東海第二発電所
火災による損傷防止
(非難燃ケーブルの対応:コメント回答)

平成29年6月22日
日本原子力発電株式会社

審査会合における指摘事項に対する回答(2/10) 【No.469-1】

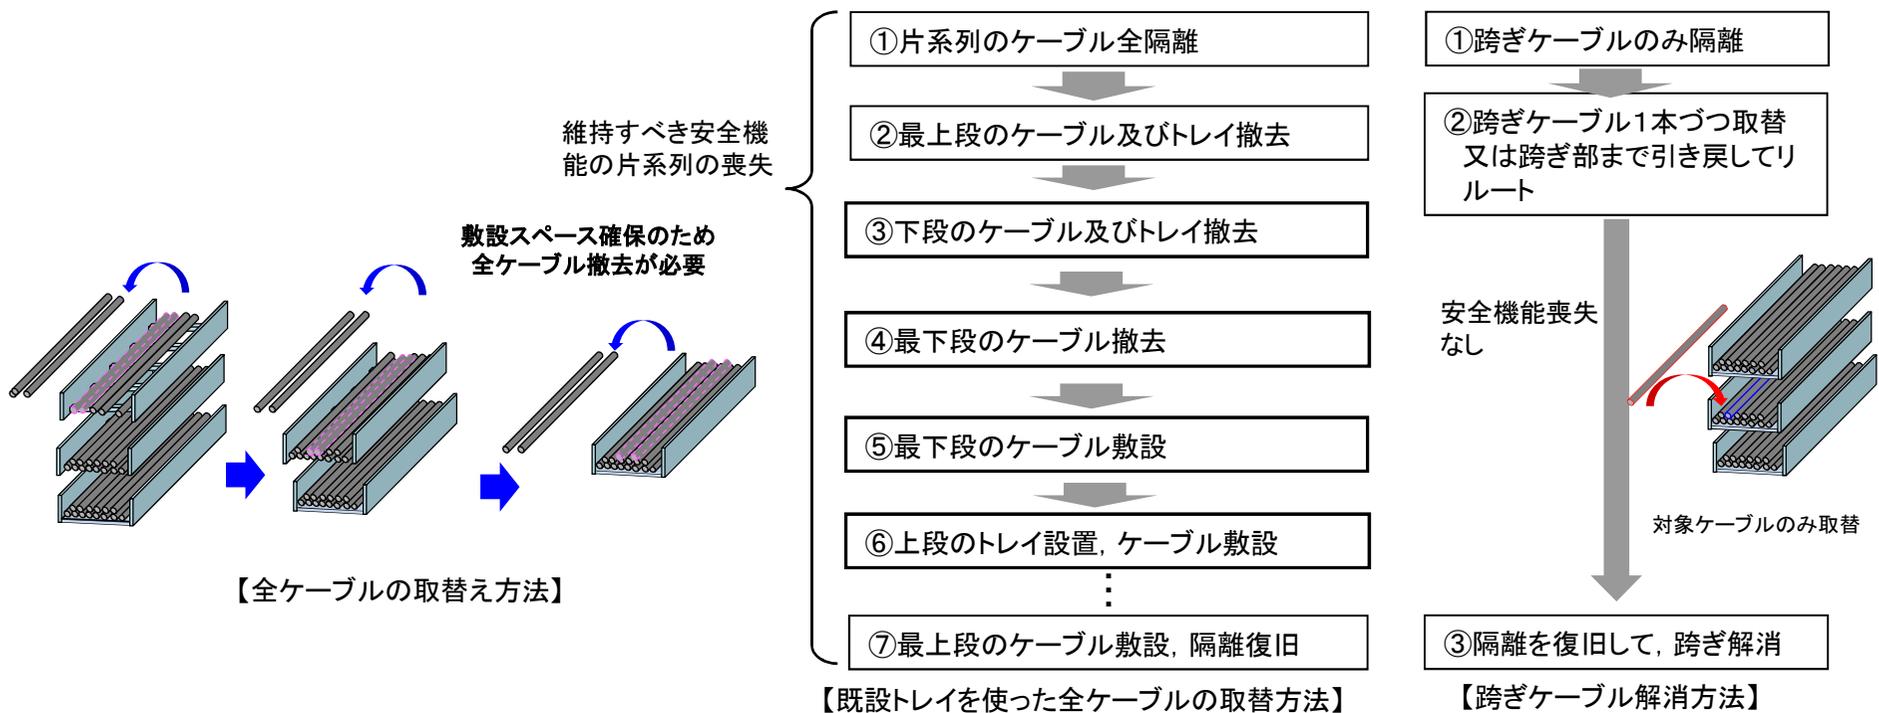
難燃ケーブルと比較した代替措置の火災リスクについて対象(主語)を明確にすること。

「東海第二発電所 火災による損傷防止（非難燃ケーブルの対応について）」のP8「基準適合のための具体的な対応方針（非難燃ケーブル）」

- ◆資料 1 - 1 - 2 「東海第二発電所 火災による損傷防止（非難燃ケーブルの対応について）」のP8「基準適合のための具体的な対応方針（非難燃ケーブル）」のうち、「施工後の状態における難燃ケーブル（取替）と代替措置の火災リスク比較」の各項目の説明文については、代替措置を主語として記載

審査会合における指摘事項に対する回答(8/10) 【No.469-6】

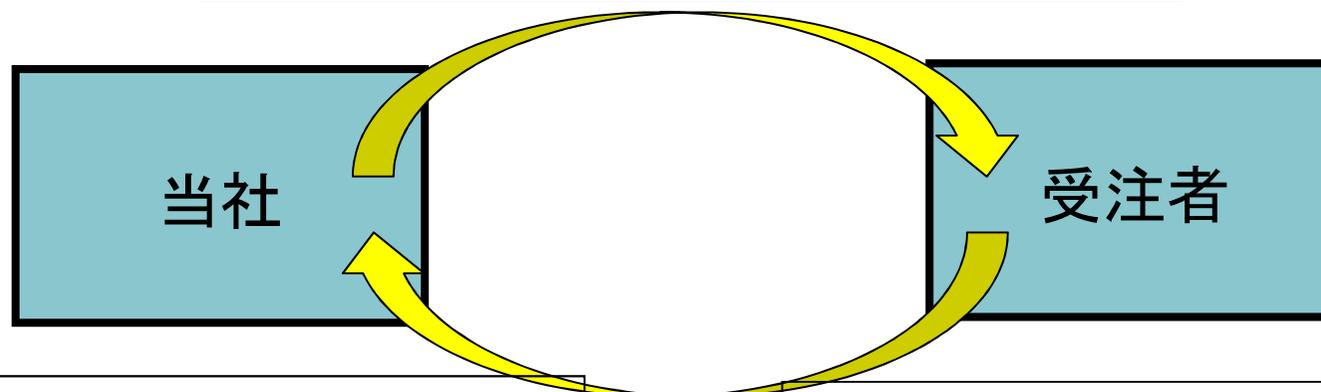
8条(火災防護)における安全機能の信頼性に係る説明と、跨ぎケーブル解消するための作業において信頼性低下がないことを説明する

- ◆ 非難燃ケーブルの難燃ケーブルへの取替にあたっては、ケーブル敷設スペース確保のため、最上段から最下段のケーブルを撤去した後、最下段からケーブルを順次敷設する必要がある。このため、安全機能の片系列の系統が同時に隔離必要(下図参照)。
- ◆ 一方、跨ぎケーブルの対応は、予備の貫通部やケーブルトレイの余裕を利用して対象のケーブル1本ずつ隔離・取替ることが可能。したがって、片系列の安全機能の同時隔離のような信頼性低下は生じない。
